Trennung des gemeinsam genutzten Fußgänger- und Fahrradweges an der östlichen Seite der Bülowstraße

BA-Antrag Nr. 20-26 / B 05130 des Bezirksausschusses des Stadtbezirkes 13 – Bogenhausen vom 14.02.2023

Abbildung 1: Verortung Straßenquerschnitte. Quelle: Inovaplan

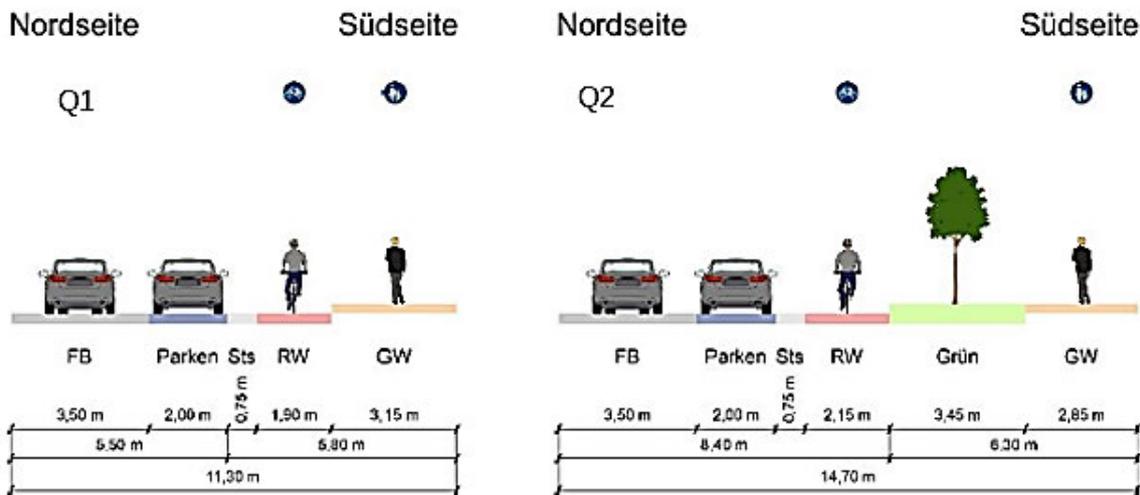
Ein beauftragtes Ingenieurbüro hat mittels einer Verkehrsuntersuchung Varianten aufgezeigt, die die Einrichtung einer einstreifigen Führung für den Kfz-Verkehr vorsehen (siehe Straßenquerschnitte in Abbildung 1 und 2).

Die untersuchten Lösungsvarianten unterscheiden sich vor allem hinsichtlich ihres Verflechtungsbereiches von zwei auf eine Fahrspur. Die Varianten wurden hinsichtlich ihrer Auswirkungen auf die Verkehrsqualität, Auswirkungen auf den ruhenden Verkehr, Grünflächen und die Infrastruktur bewertet. Unterschiede traten hinsichtlich Rückstaus, Leistungsfähigkeit und Auswirkungen auf den ÖPNV auf, sodass letztendlich nur eine Verflechtung östlich des Knotenpunktes infrage käme. Bei dieser Varianten wären die Auswirkungen auf Signalisierung und ÖPNV-Bevorrechtigung am geringsten, es müssten jedoch ca. fünf Stellplätze östlich der Denninger Straße im Verflechtungsbereich entfallen. Allerdings traten bei der Untersuchung weitere Einschränkungen auf, denn die Bülowstraße ist eine Hauptzufahrt für Fahrzeuge des Rettungsdienstes zum Klinikum Bogenhausen. Die Lösungsvorschläge eine einspurige Straßenführung („gefangene Fahrbahn“ neben dem Tramplanum) vorzusehen, macht das Bilden einer Rettungsgasse unmöglich, wodurch längere Fahrzeiten für die Einsatzfahrzeuge resultieren. Dementsprechend wurde dieser Lösungsvorschlag von Seiten der Branddirektion abgelehnt, da hier täglich mehrmals pro Stunde Fahrzeuge des Rettungsdienstes Patient*innen ins Krankenhaus fahren. Unter dieser Prämisse ist eine Straßenraumaufteilung wie geschildert aus Sicht des Mobilitätsreferates nicht zu befürworten.

Abbildung 3: Quelle: streetmix.net, Bearbeitung Mobilitätsreferat

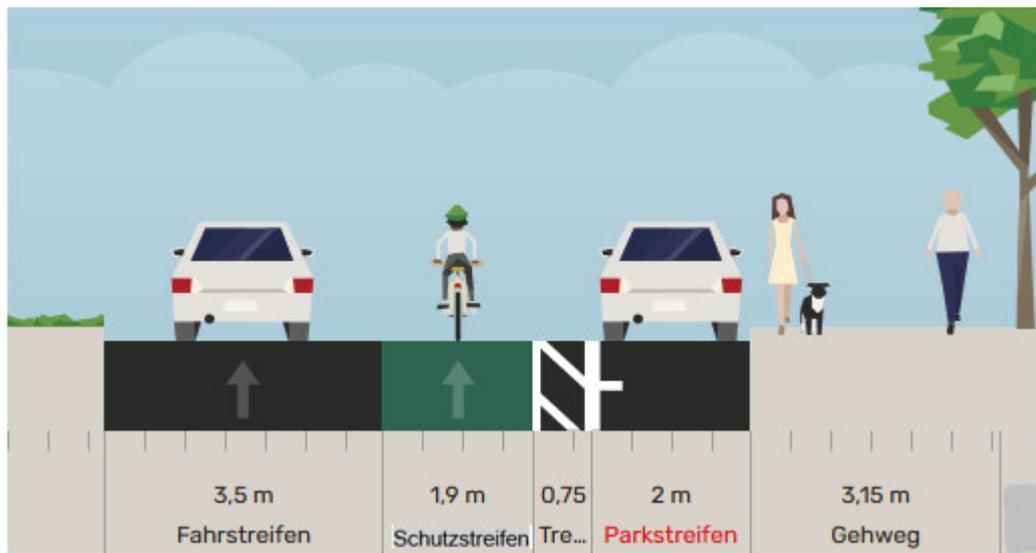
Damit sich die verkehrliche Situation in der Bülowstraße trotzdem für alle Verkehrsteilnehmer*innen verbessert, wäre es gegebenenfalls eine Möglichkeit, einen Fahrradschutzstreifen anzuordnen (siehe Raumaufteilung Abb. 3). Ein Fahrradschutzstreifen ist immer in Abwägung zwischen den Vorteilen einer eigenständigen Radverkehrsführung und dem Risiko haltender/parkender Fahrzeuge auf dem Schutzstreifen, welche ein Sicherheitsrisiko für

den Radverkehr darstellen können, anzuordnen. Vorteil ist in diesem speziellen Fall ist, dass Rettungsfahrzeuge oder ausweichende Fahrzeuge diesen überfahren können und es somit keine Einwände von Seiten der Branddirektion gibt. Auch hier würde die Verflechtung von zwei auf eine Fahrspur nach dem Knotenpunkt erfolgen, sodass insgesamt ca. 7 Stellplätze entfallen würden:

- Einmündung Gebelestraße: Verlust von 1-2 Stellplätzen zur Wahrung der Sichtbeziehungen
- Einmündung Denninger Straße: Verlust von etwa 5 Stellplätzen.

Die verkehrliche Situation lässt sich wie folgt beschreiben: Östlich des Knotens Denninger Straße ergeben sich zwei Fahrstreifen plus Fahrradschutzstreifen, plus Gehweg, wobei der Schutzstreifen nach rund 30 m Verflechtungsbereich zu Gunsten der Parker auf die rechte Fahrspur verschwenkt.

Zusammenfassend halten wir dies aktuell für die einzige Möglichkeit, die Situation für den Radverkehr – mit oben genannten Einschränkungen - zu verbessern, ohne auf die Gesamtheit der Stellplätze zu verzichten. Vor einer Umsetzung müsste der Lösungsvorschlag noch mit unseren Verkehrssicherheitsexperten abgestimmt werden. Vorab bitten wir Sie um eine Rückmeldung zum geschilderten Vorschlag und dem damit einhergehenden Stellplatzentfall.
